Bund für
Umwelt und
Naturschutz
Deutschland

15.12.2017

Korntal-West: Stellungnahme und Empfehlungen des BUND zum Freiflächengestaltungsplan und zum Erschließungsplan

Abb. 1 Bäume mit Habitatpotential für den Grünspecht, die erhalten werden sollen (rot markiert) sowie das pink markierte Feldulmengehölz (Gustav, 2017).

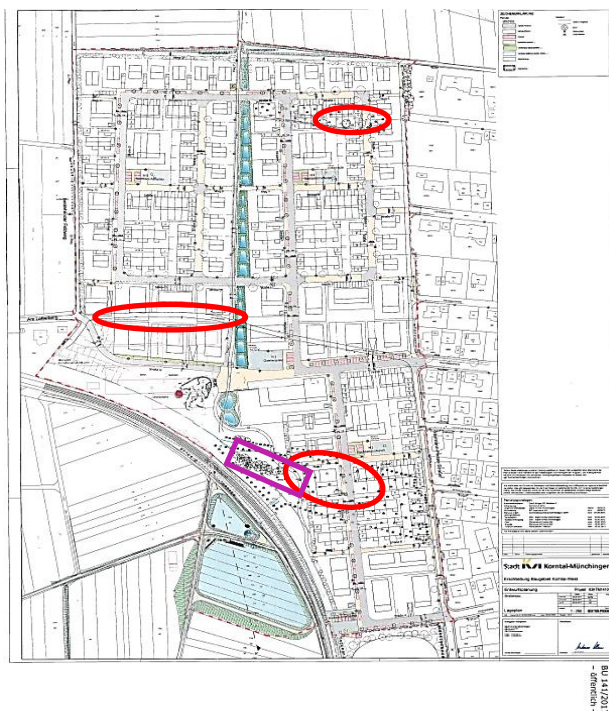
Das nachfolgende Bild 1 zeigt die 11 Bäume, die gemäß Vorgabe zu erhalten sind, Bild 2 zeigt im Erschließungsplan, dass nur wenige dieser Bäume in den Plan übernommen worden sind. Das bedauern wir sehr. Im Gespräch mit Frau Lugibihl und Frau Kiss erfuhren wir, dass aufgrund aktueller Planung ein Erhalt der meisten dieser Bäume nicht gewährleistet werden kann (z.B. wegen Tiefgarage darunter). Wir bitten, zumindest die verbliebenen Bäume wirklich zu schützen!

Achtung: Erfahrungsgemäß werden auf Baustellen aber meist alle Bäume gefällt, trotz Schutzstatus. Bestenfalls werden sie zunächst stehen gelassen, doch später sind sie wegen mangelnder Schutzmaßnahmen dann doch abgängig. Wir vom BUND bitten deshalb, **alle** zum Erhalt vorgesehenen Bäume zu berücksichtigen und dann auch alle mit einer Schutzvorrichtung vor Beschädigung beim Bau zu versehen. Hierzu empfehlen wir:

- mindestens 1 Jahr (besser 2 Jahre) vor Baubeginn einen Wurzelvorhang einrichten, damit diese Bäume die Bauphase überleben
- dazu bis zu 2m vor den Baumstamm einen Schlitz von 25-30cm Breite graben
- Wurzeln sauber abschneiden

- und wasserhaltende Matte hineinhängen, damit Feinwurzeln neu gebildet werden können
